AUTOSTRADA VALDASTICO A31 NORD

1° LOTTO Piovene Rocchette – Valle dell’Astico

Valutazione di Impatto Ambientale (VIA) – art.24 co.3 D.Lgs.152/2006 e s.m.i.

OSSERVAZIONI DEL COMUNE DI PEDEMONTE**1. Osservazioni sul tracciato**

Figura 1 – Alternative di tracciato tra la pk 13+757 e la pk17+841 dall’elaborato del SIA 05-03-01-001-0101 Quadro di Riferimento Progettuale – Relazione - Figura 7.

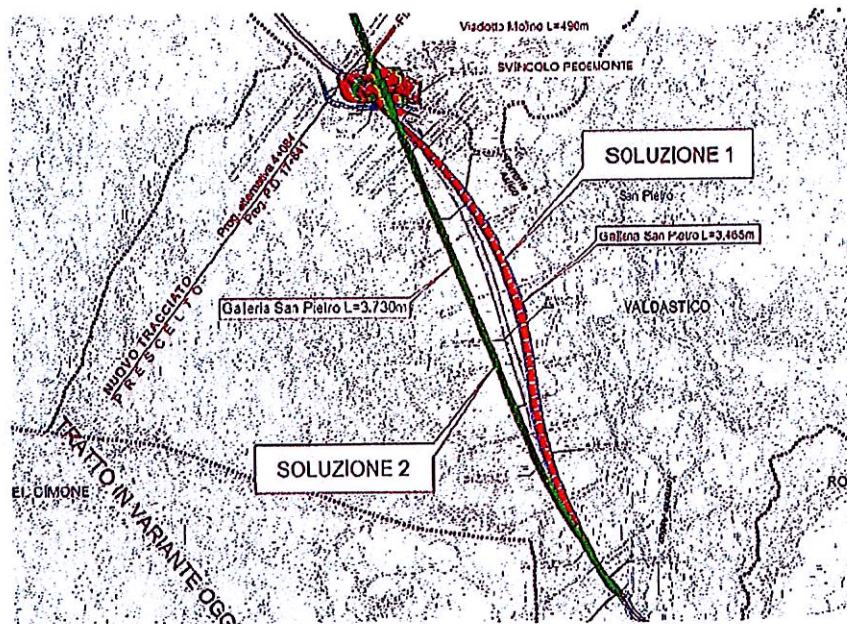
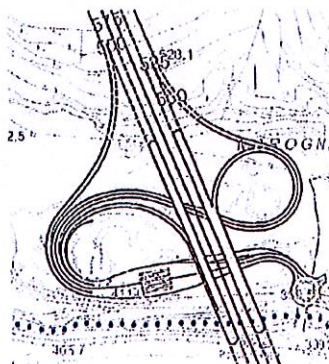
Lo spostamento del tracciato, come elaborato dal Proponente, attraversa la valle in direzione quasi ortogonale, riducendo inevitabilmente lo spazio necessario alle corsie di accelerazione e decelerazione dello Svincolo Pedemonte.

La Soluzione 2 pertanto viene scartata dal Proponente perché ritenuta peggiorativa rispetto alla Soluzione 1, per i seguenti aspetti (cfr. Quadro di Riferimento Progettuale – pag. 27, 28 e 29):

- a) **Funzionalità e sicurezza stradale:** la Soluzione 2 comporta la realizzazione di rami di svincolo parzialmente in galleria che rendono meno performante tale soluzione sotto il profilo della sicurezza della circolazione;
- b) **Interferenze con aree di possibile criticità geologica:** il tracciato della Soluzione 2 si avvicina maggiormente alla zona dell'antica frana della Marogna e alla relativa zona di attenzione geologica del PAI n. 020133600, nei confronti della quale il tracciato della Soluzione 2 risulta qualitativamente più esposto;
- c) **Aspetto costruttivo e cantierizzazione:** aggravio di lavorazioni per l'esecuzione delle rampe di svincolo in galleria e riduzione degli spazi all'aperto per la futura realizzazione della galleria Monterovere, relativa al lotto 2.

Figura 3 – Interferenza del tracciato – lotto 1 + lotto 2 – con la ciclopista dell'Astico (indicata in giallo).

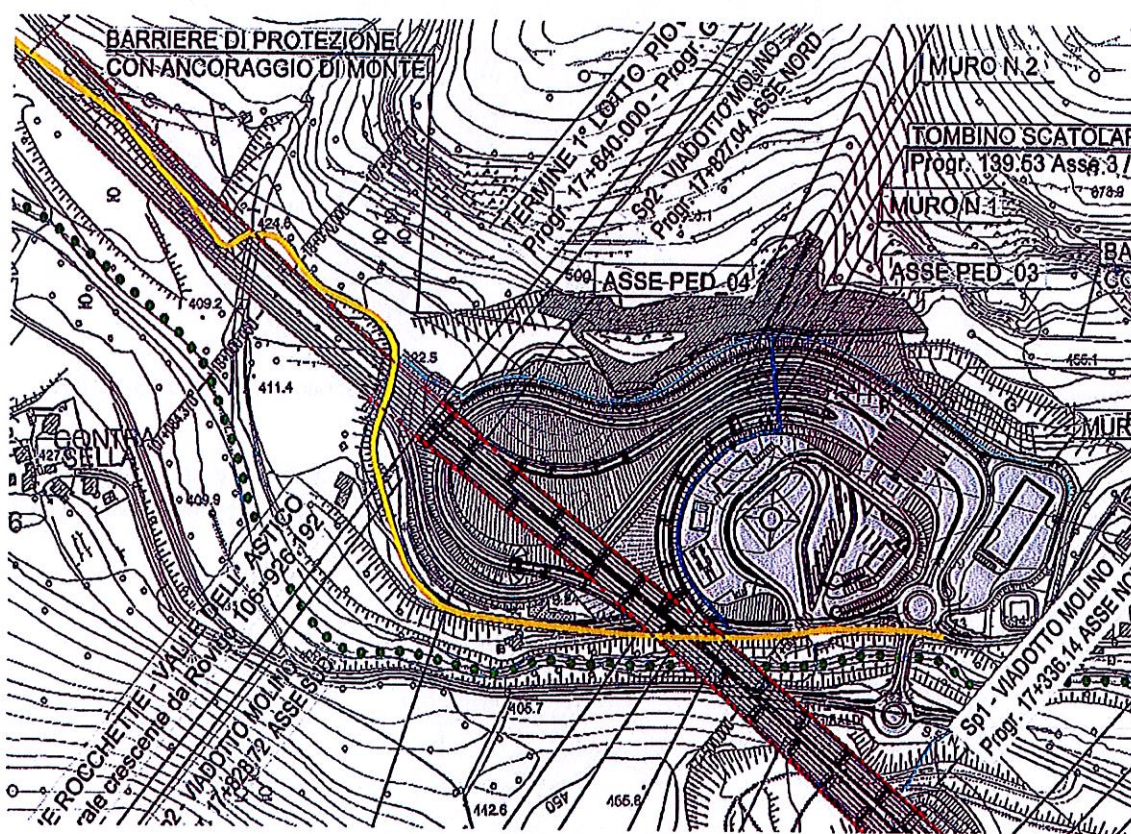
La Soluzione 1 preferita dal Proponente, implica una interferenza e sovrapposizione del tracciato del lotto 2 con la ciclopista dell'Astico. La ciclopista, molto utilizzata dai turisti, è l'unico collegamento sicuro, ciclabile e pedonale, a servizio della comunità locale che unisce la frazione di Casotto al Comune di Pedemonte.

La direzione del tracciato della Soluzione 1 comporta inoltre un notevole sviluppo del tratto all'aperto dell'autostrada pari a quasi 1,1 km (dalla progressiva 17+170 alla progressiva 18+269.50), prevedendo il futuro imbocco della galleria Monterovere ben oltre la Val Grossa.

Figura 4 – Lunghezza del tratto all'aperto – Soluzione 1 del Proponente (in rosso) e soluzione proposta dal Comune (in verde). In giallo la ciclo pista dell'Astico.

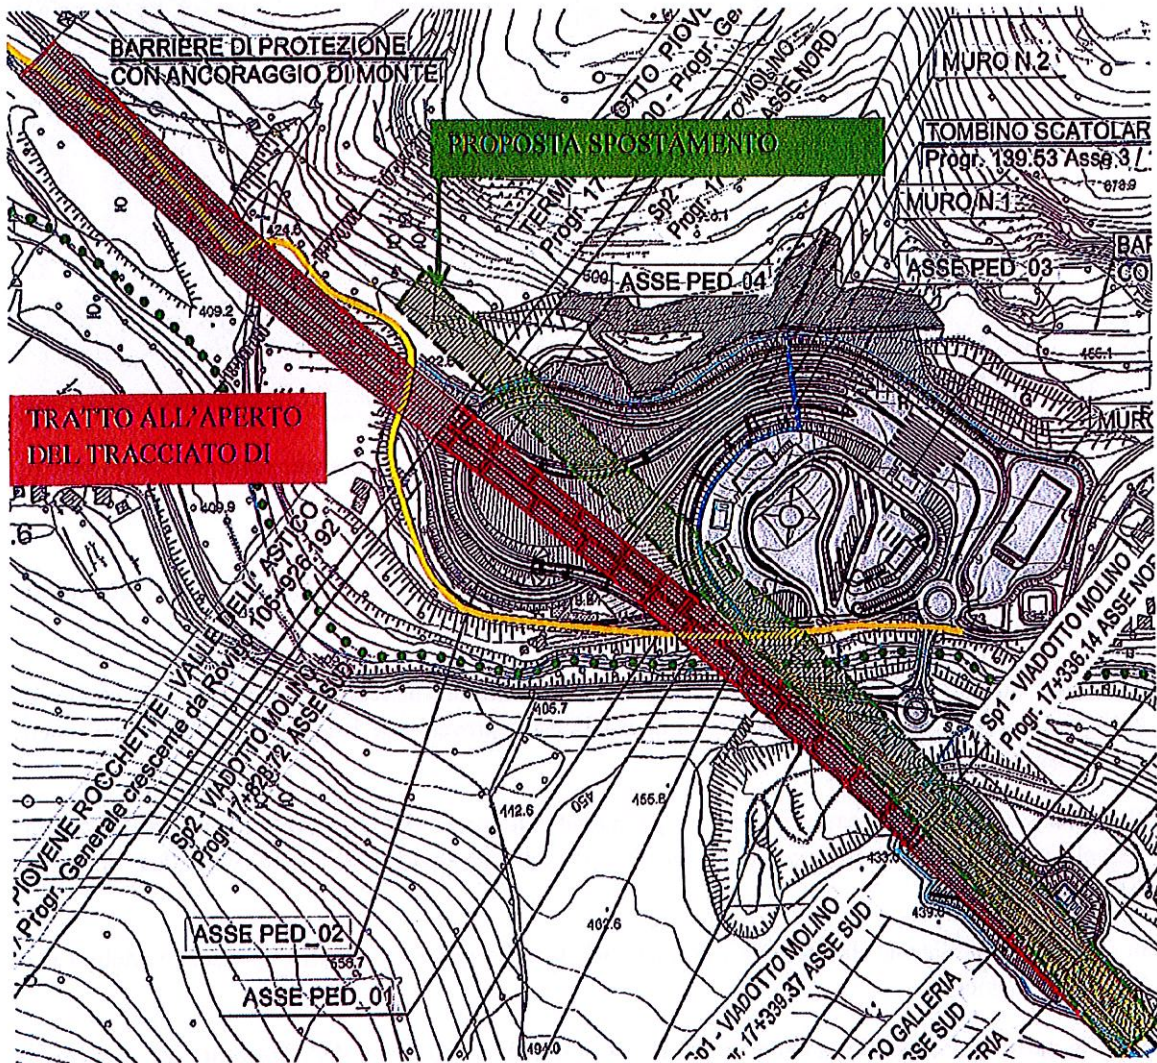
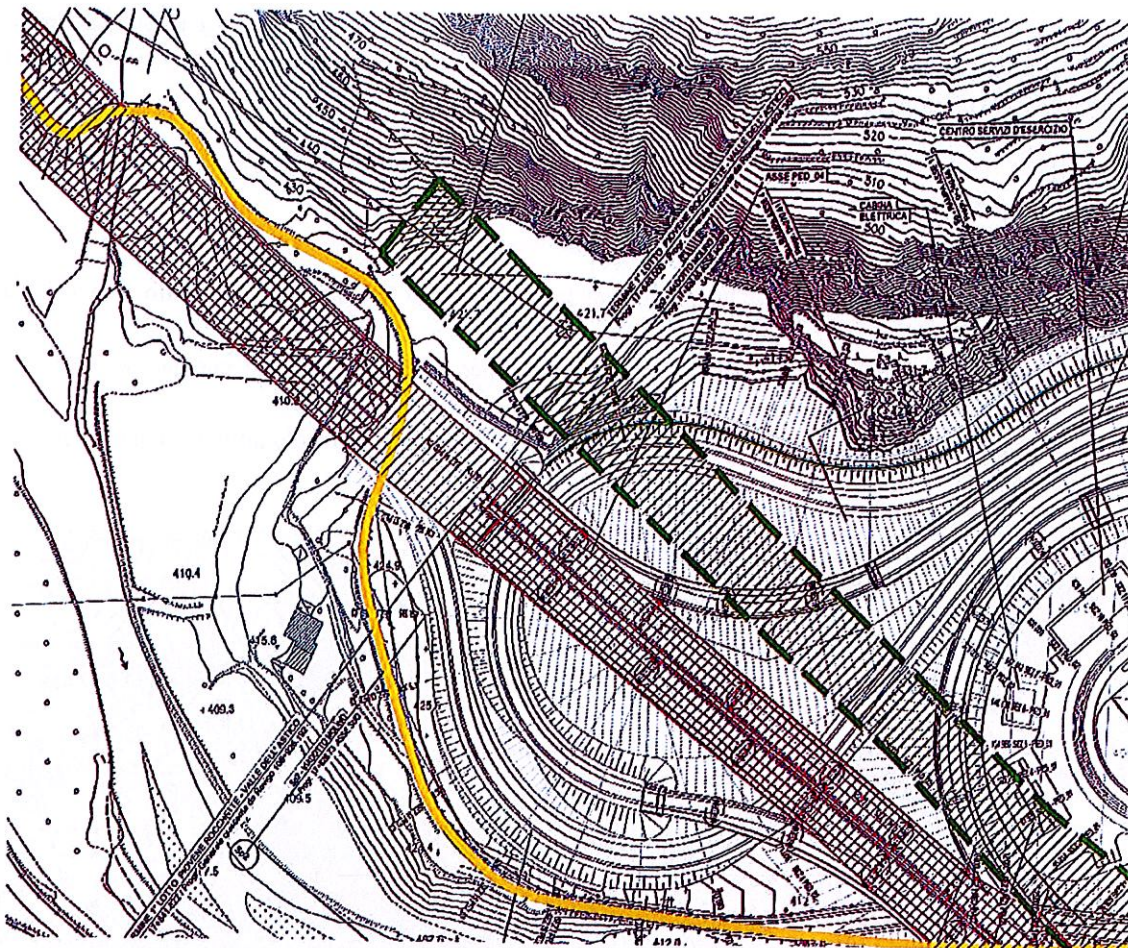
Un modesto spostamento del tracciato verso ovest (molto ridotto rispetto alla Soluzione 2 del Proponente) avrebbe invece il pregio di :

- a) non interferire con la ciclo pista dell'Astico;
- b) ridurre di quasi un terzo la lunghezza del tratto all'aperto tra la galleria S. Pietro e la galleria Monterovere;
- c) mantenere nel contempo inalterati gli spazi sia per la cantierizzazione che per le corsie di accelerazione e decelerazione;
- d) lasciare pressoché invariato il tracciato a sud dell'Astico con riferimento all'interferenza geologica segnalata.

Figura 6 – Planimetria dello Svincolo Pedemonte – In giallo evidenziata l'area interessata dai lavori di scavo per la riduzione del rischio di caduta massi. In rosso la cabina primaria e il capannone per servizi invernali posti in prossimità della frazione di Casotto bassa.

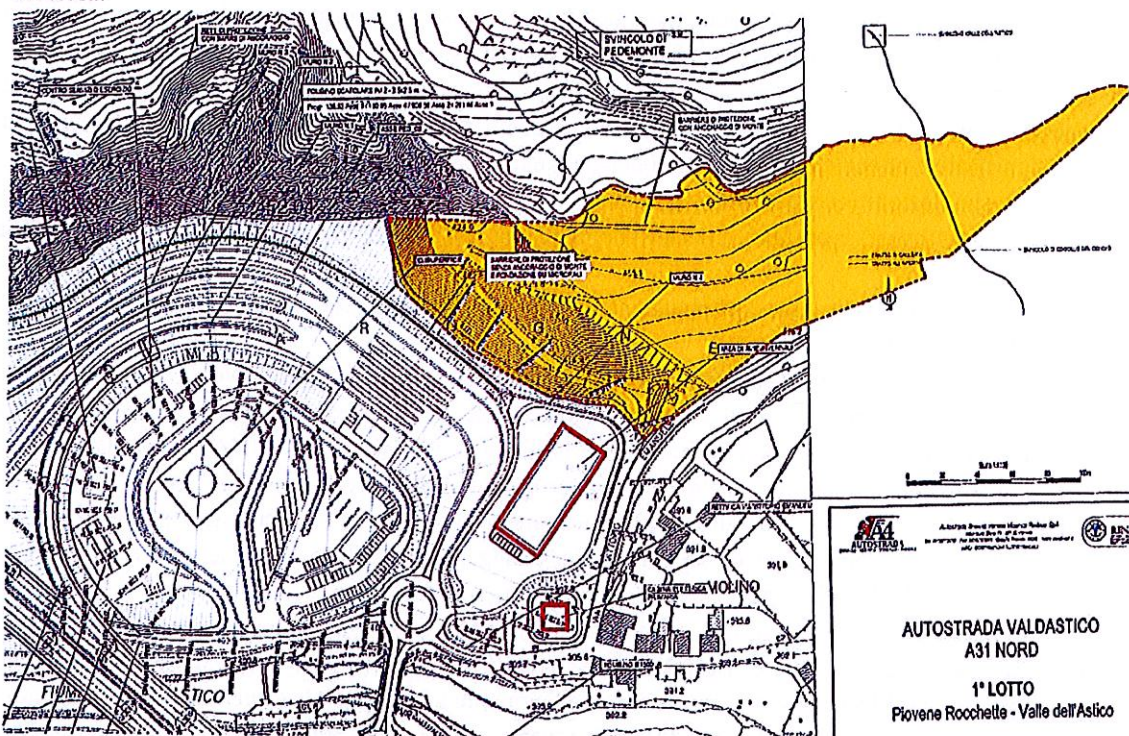
Sull'angolo sud orientale dello Svincolo Pedemonte il progetto prevede il posizionamento della cabina elettrica primaria, praticamente a ridosso delle abitazioni di via Vittorio Emanuele.

Poco più a nord viene posizionato anche il grande fabbricato per il ricovero dei mezzi invernali.

Il lay-out elaborato dal Proponente è condizionato dalla situazione morfologica della cava rilevata qualche anno fa e non tiene conto delle opere in corso di realizzazione.

Sulla parte orientale della cava Molino sono infatti in corso i lavori di riduzione del rischio di caduta massi a protezione dell'abitato di Casotto e della strada comunale (autorizzati con permesso di costruire n. PC/113/2016 del 29/02/2016).

Tali lavori, che si raccordano con la coltivazione della cava, prevedono l'asportazione di tutta la conoide detritica presente, per la formazione di un unico pianoro che si sviluppa tra la strada comunale e la parete rocciosa.

Figura 7 – Planimetria dello stato dei luoghi al termine dei lavori di scavo in corso – in rosso la proposta di allontanamento dei fabbricati dalla frazione di Casotto. In verde l’area “cuscinetto” per ristoro e pernottamento.

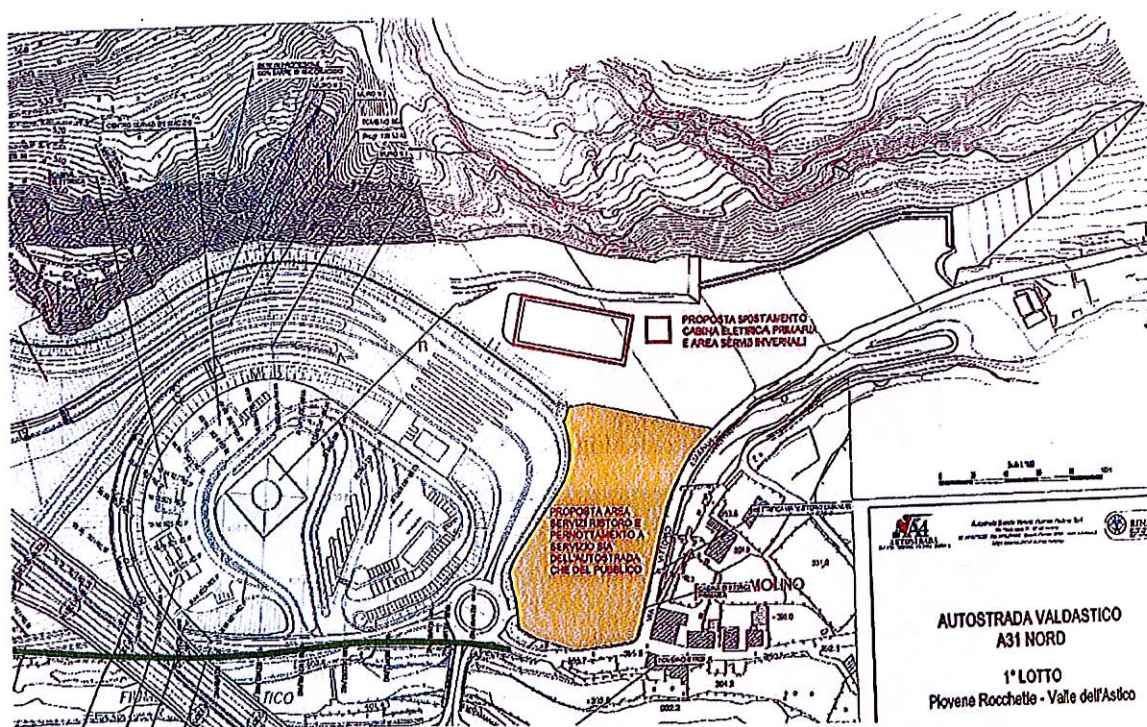
Tutto ciò premesso la Giunta Comunale propone che l'area oggi occupata dalla conoide detritica (e presto liberata dai lavori di scavo in corso) venga utilizzata per dare collocazione sia alla cabina primaria che al capannone per servizi invernali, allontanandoli così il più possibile dalle abitazioni della frazione.

L'area vicina alle abitazioni potrebbe rivestire la funzione di "cuscinetto" per mitigare l'impatto della presenza dello svincolo rispetto alla frazione di Casotto.

Si propone che in tale area possano essere realizzate strutture adibite a ristoro e pernottamento, sia a servizio dell'autostrada che della comunità e del turismo locale, oppure possano essere individuate come area di parco pubblico.

Si propone inoltre che gli edifici tecnici, cioè cabina primaria e capannone per servizi invernali, vengano costruiti con tecniche poco invasive e rispettose delle caratteristiche dei luoghi, si propone altresì che siano interrati o parzialmente interrati con copertura sistemata a prato.

Figura 8 – Tipologia di ponte a funi

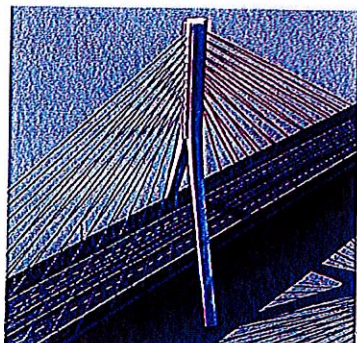
- 3) Accorciare la lunghezza del viadotto sull'Astico e sostituire la tipologia a piloni con un ponte a funi, analogo a quelli utilizzati nella tratta A31 Valdastico Sud. Tale tipologia conferisce maggior leggerezza all'opera e preserva maggiormente lo spazio sottostante.

Di seguito, in Figura 8 si riporta una proposta di ponte che può essere utilizzata sull'Astico e, alle figure successive, le simulazioni fotografiche delle due soluzioni.

Figura 10 – simulazione fotografica della proposta dell'Amministrazione comunale con svincolo su rilevato e con ponte a funi.

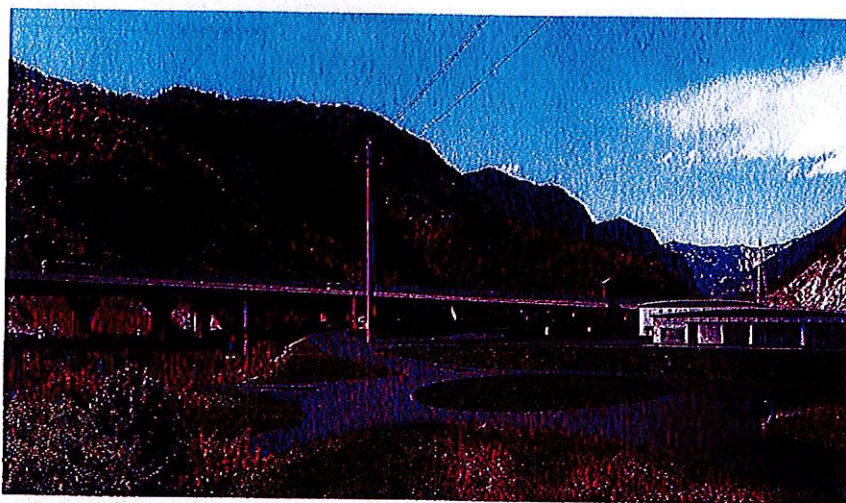
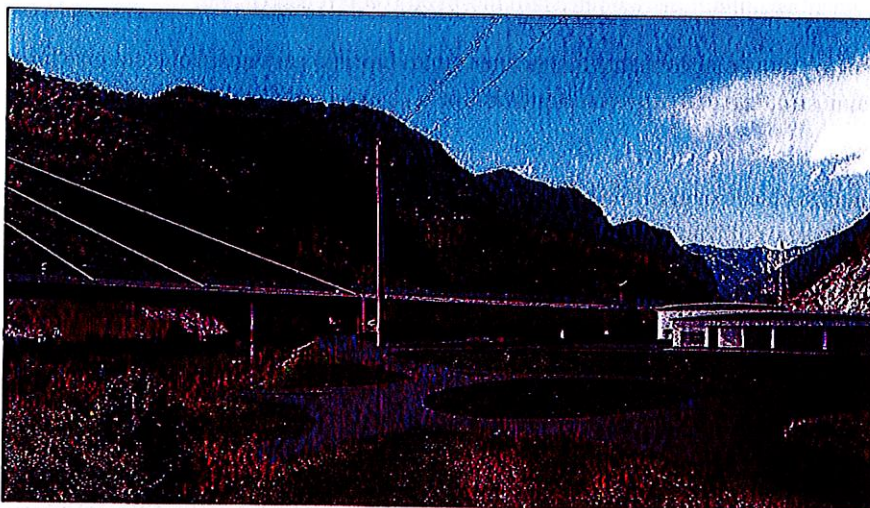
La soluzione progettuale proposta dal Proponente, prevede la realizzazione del viadotto Pedemonte e delle rampe dello svincolo su piloni, per compensare il dislivello con il fondo cava.

Tale soluzione però risulta notevolmente impattante sotto il profilo paesaggistico, tanto più che si inserisce in un’area, per anni sfruttata dall’attività estrattiva, che è stata finalmente rinaturalizzata e restituita alla comunità.

Questa Giunta richiede quindi un maggiore sforzo progettuale per lo Svincolo Pedemonte e propone vengano valutate soluzioni alternative ai viadotti su piloni, quali, ad esempio:

- 1) Innalzare il piano della cava utilizzando parte del materiale di scavo della galleria che dai dati progettuali risulta essere in esubero per qualche milione di mc. In tal modo si risolve anche parte del problema relativo alla destinazione del materiale di risulta;
- 2) Realizzare quindi lo svincolo in piano con sormonto delle rampe in sottopasso (tombotti);
